東海第二発電所 地盤（敷地周辺及び近傍の地質・地質構造）について

**平成29年11月10日
日本原子力発電株式会社**

コメント及び回答の骨子一覧

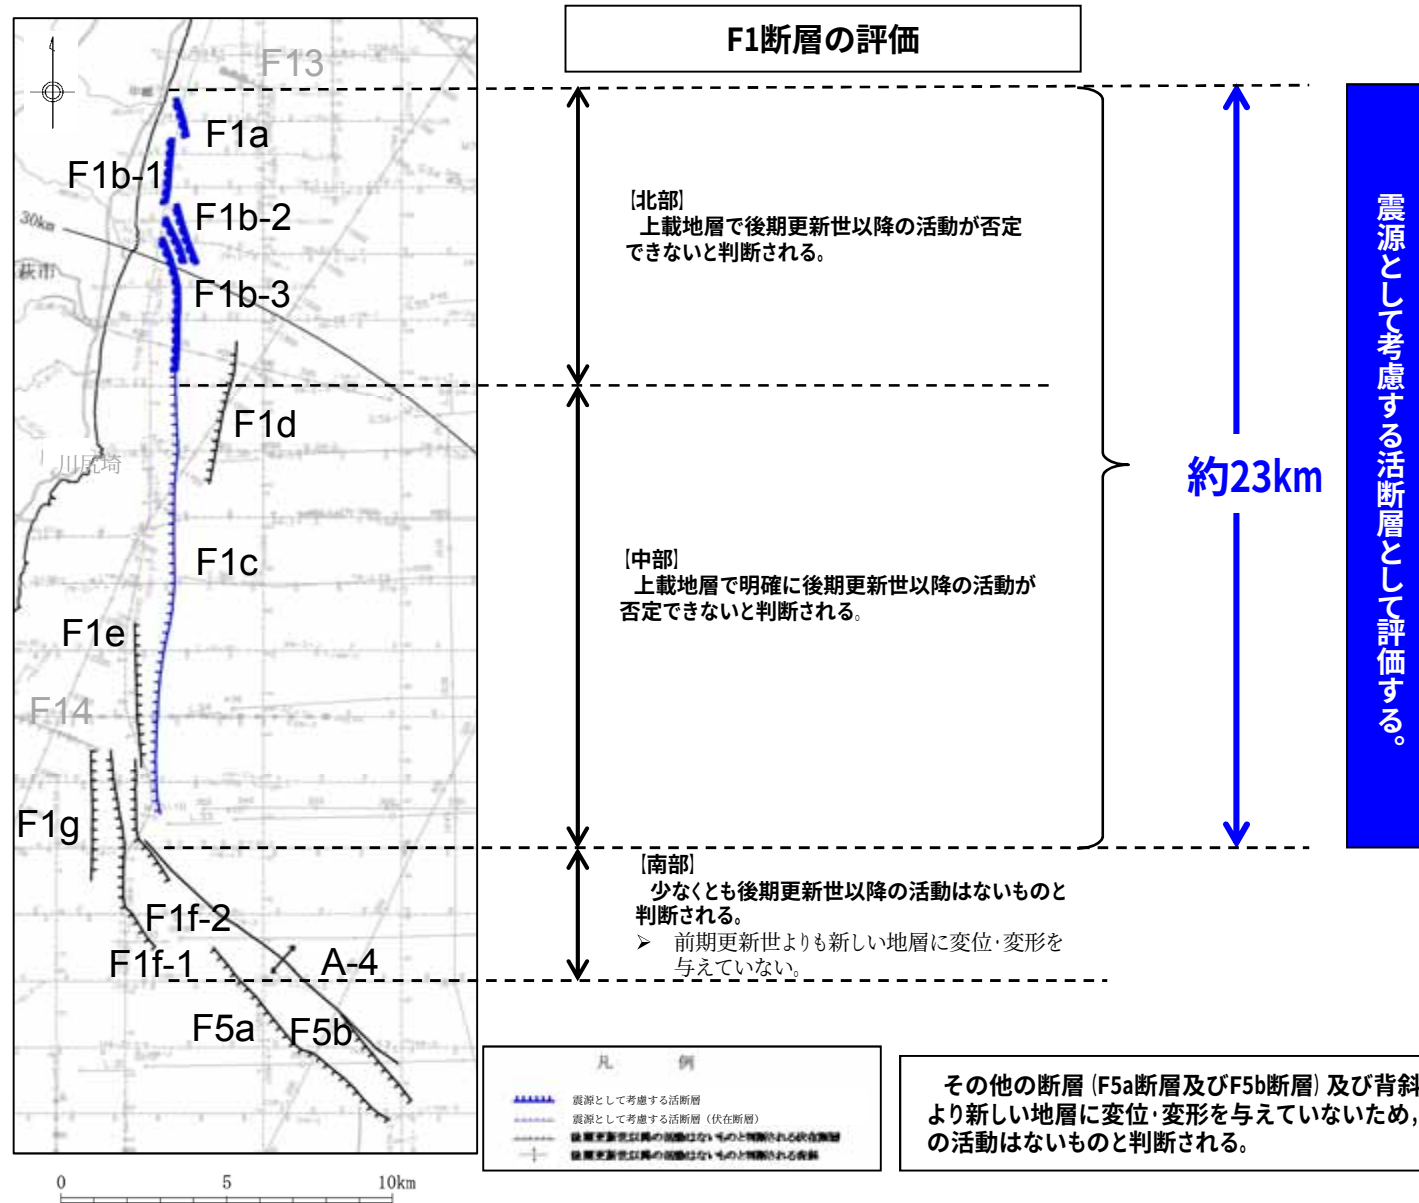
F1断層と北方陸域の断層に加え，塩ノ平地震断層も含めた同時活動性については，塩ノ平地震断層が既に応力解放されているため，これらの断層が同時活動する可能性は極めて低いものと判断される。

しかしながら，断層の走向・傾斜の類似性等も勘案し，これらの断層の同時活動を考慮することとした。

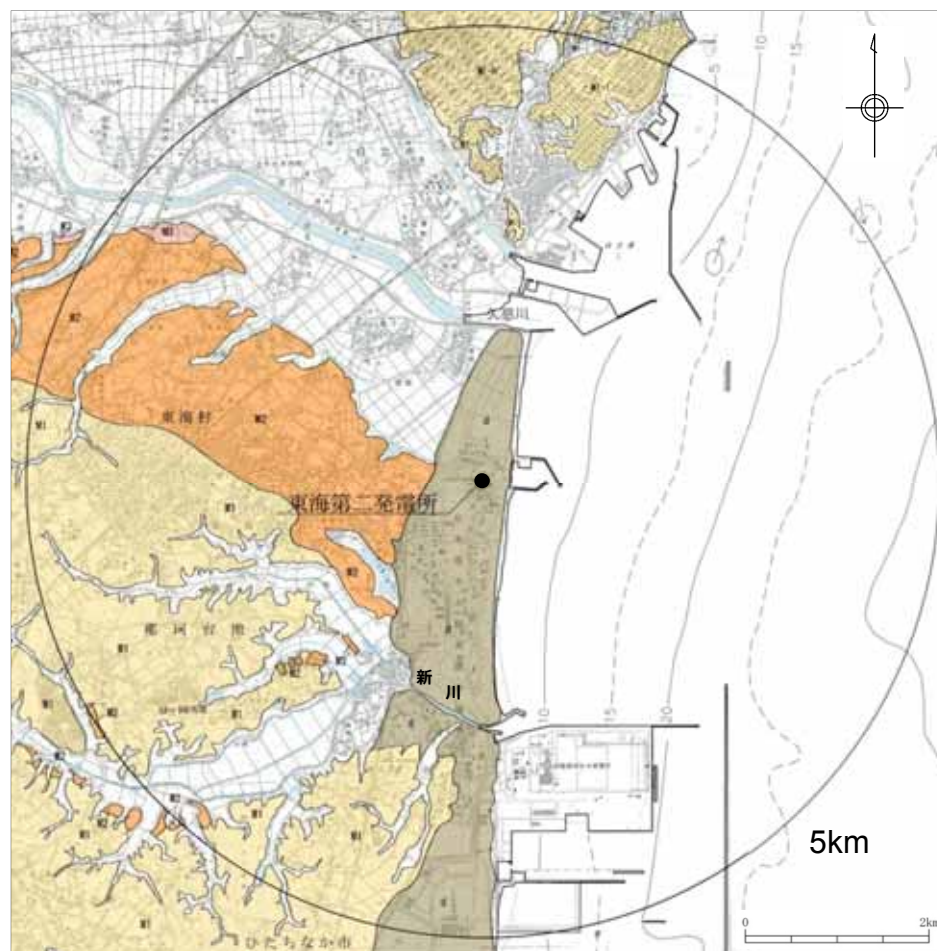
- ・他機関の調査結果も含め, 後期更新世以降に「塩ノ平断層」が「F1断層」や「北方陸域の断層」と同時活動した事実はない。
- ・しかしながら, 「塩ノ平断層」の「活動履歴」や「単位変位量」の情報が得られていることから, 地震本部の評価手法も参考に, これら断層の同時活動性について検討した。
- ・その結果, 「塩ノ平断層自体の今後50年間における地震発生確率はほぼ0%」であり, また「塩ノ平断層とF1断層及び北方陸域の断層が今後50年間で同時活動する場合の地震発生確率は更に小さい」と評価される。

「塩ノ平断層」の「活動履歴」, 「単位変位量」も踏まえて総合的に判断した結果, 「塩ノ平断層と隣接する北方陸域の断層及びF1断層」の同時活動する可能性は極めて低いものと判断される。

しかしながら, 断層の走向・傾斜の類似性等も勘案し, これらの断層の同時活動を考慮することとした。
